変更前
PC画面

変更後
PC画面

電力量・料金照会サービス

九州電力送配電

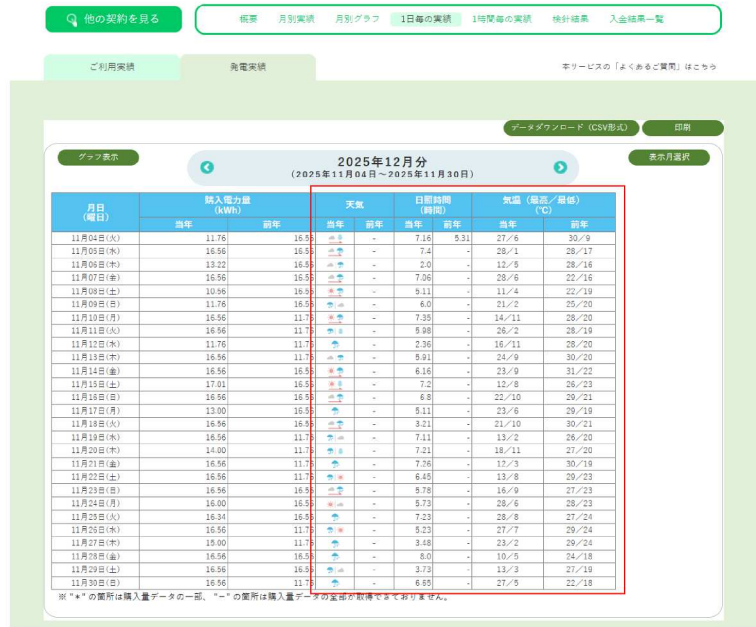
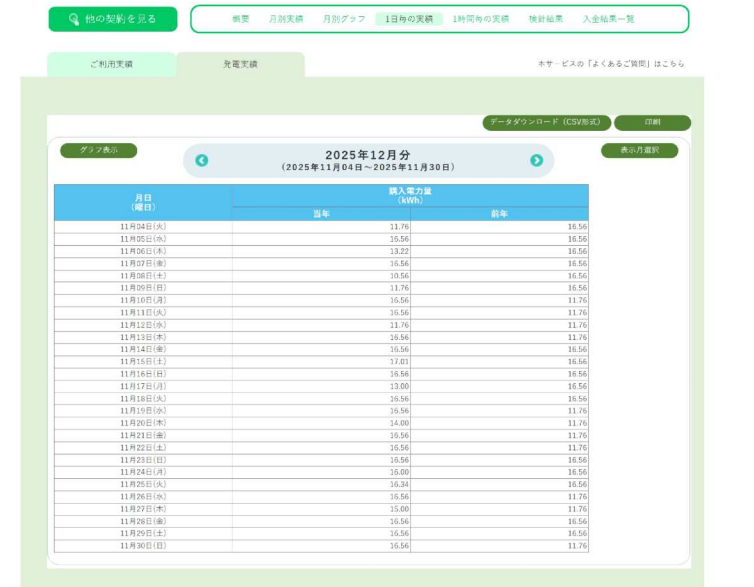
「グラフ表示」非下後

スマホ表示

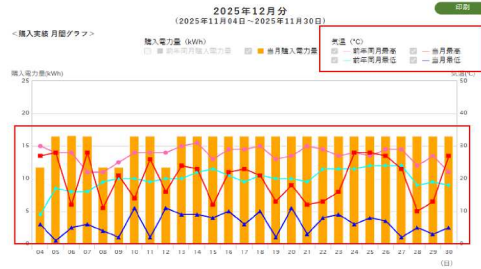
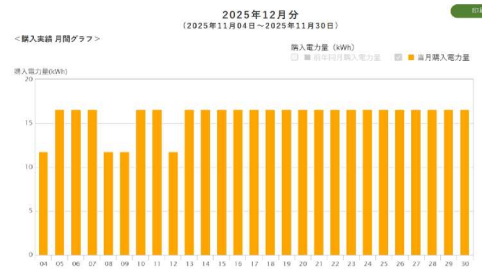
「戻る」ボタン押下時

＜購入実績 月間一覧＞
